SYNDICAT MIXTE
POUR L'AMÉNAGEMENT
HYDRAULIQUE DES VALLÉES
DU CROULT ET DU PETIT ROSNE

OBJET Commune d'ECOUEN

V/REF Construction d'un Institut Médico-Éducatif (IME) et d'un Service d'Éducation Spécialisée et de Soins à Domicile (SESSAD) - Rue Jean-Baptiste Lully
Dossier PC n° 95 205 21 0019 - ASSOCIATION ENTRAIDE UNION
Demande d'avis du 18/11/2021, reçue le 19/11/2021

N/REF CP D 2022 01 0028

• **Plan des réseaux**

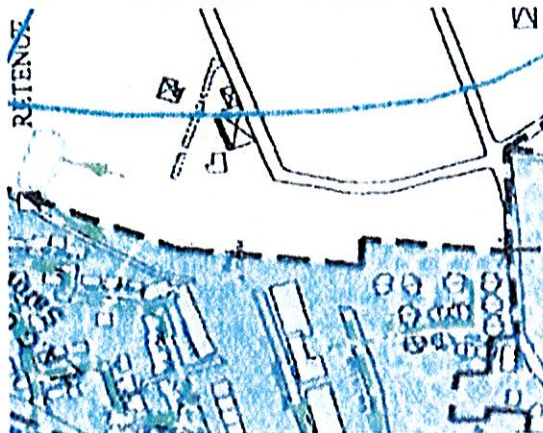
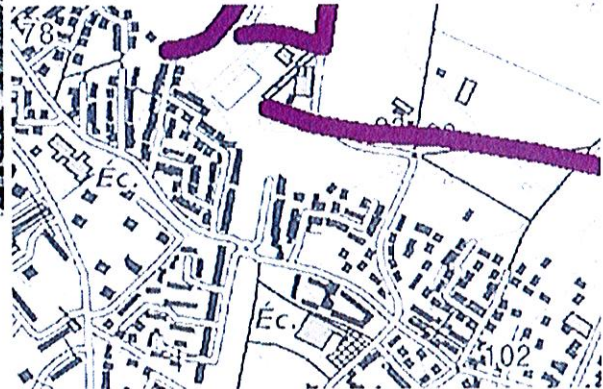
Attention : Les informations dans ce plan, sont transmises à titre indicatif. Il revient au pétitionnaire de s'assurer de l'exactitude des tracés et de la présence ou non d'autres concessionnaires. Le SIAH ne saurait être tenu pour responsable en cas de problème.
